Amt Usedom-Süd

Beschlussvorlage-Nr:
GVPu-0193/20

Abwägungsbeschluss der Gemeindevorstand Pudagla zu den eingegangenen Stellungnahmen der Behörden, sonstigen Träger öffentlicher Belange und Nachbargemeinden zum Vorentwurf des Flächennutzungsplanes der Gemeinde Pudagla in der Fassung von 01-2019

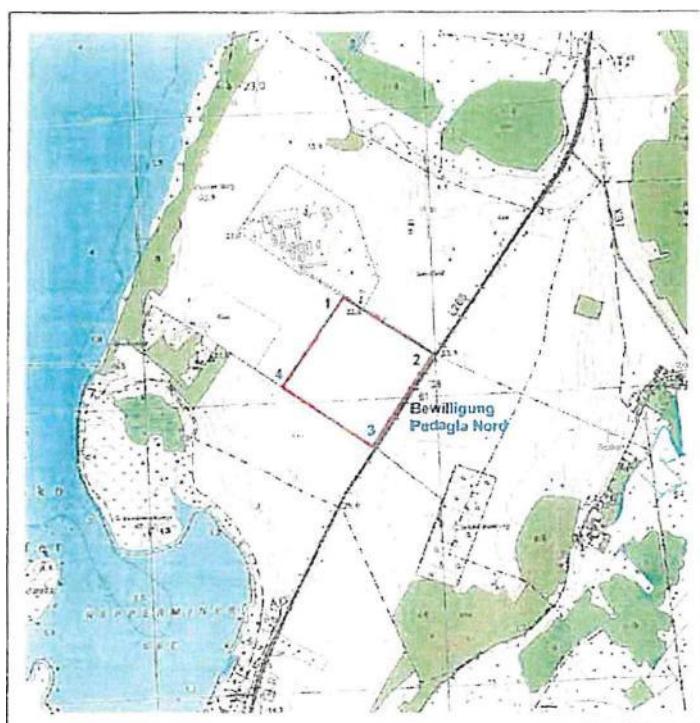
Im o. g. Flächennutzungsplan befindet sich die Bergbauberechtigung Bergwerkseigentum (BWE) „Bansin“. Dieses BWE wurde erteilt zur Aufsuchung und Gewinnung von flüssigen Kohlenwasserstoffen, gasförmigen mineralischen Rohstoffen, Formationen und Gesteine, die zur unterirdischen behälterlosen Speicherung geeignet sind. Inhaberin dieses BWE ist die Firma Neptune Energy Deutschland GmbH, Waldstraße 39, 49808 Lingen (Ems) (Siehe Anlage).

Im Rahmen der Aufsuchung von Kohlenwasserstoffen (Erdöl/Erdgas) sind innerhalb des Flächennutzungsplanes bis zum jetzigen Zeitpunkt sechs Bohrungen niedergebracht worden (Siehe Anlage).

Bohrung	Rechtswert	Hochwert	Zustand
Geodätische Grundlage: Gauß-Krüger-Abbildung, bezogen auf den Erdellipsoid von Sessel (3° Streifensystem, 5. Streifen)			
E Bans 2/68 V	5439221,8	5982954,6	verfüllt
E Bans 3h2/68 V	5439681,8	5983579,3	verfüllt
E Bans 4/82 V	5437991,9	5984029,0	verfüllt
E Bans 5h/83 V	5437808,2	5984038,2	verfüllt
E Bans 6h/84 V	5437810,4	5984030,0	verfüllt
E Pudagla 2h2/11	5436536,0	5983944,6	verfüllt

Die Inhaberin des BWE, die Firma Neptune Energy Deutschland GmbH, wurde zum Vorentwurf des Flächennutzungsplanes beteiligt und hat mit Schreiben vom 13.05.2019 eine Stellungnahme abgegeben.

aufgeführt und gemäß den Anlagen der Stellungnahmen nachrichtlich in die Planzeichnung übernommen.

Die Bohransatzpunkte befinden sich auf Grundstücken, die im Flächennutzungsplan innerhalb der Flächen für die Landwirtschaft liegen, so dass gemäß den Forderungen eine Überbauung ausgeschlossen werden kann.
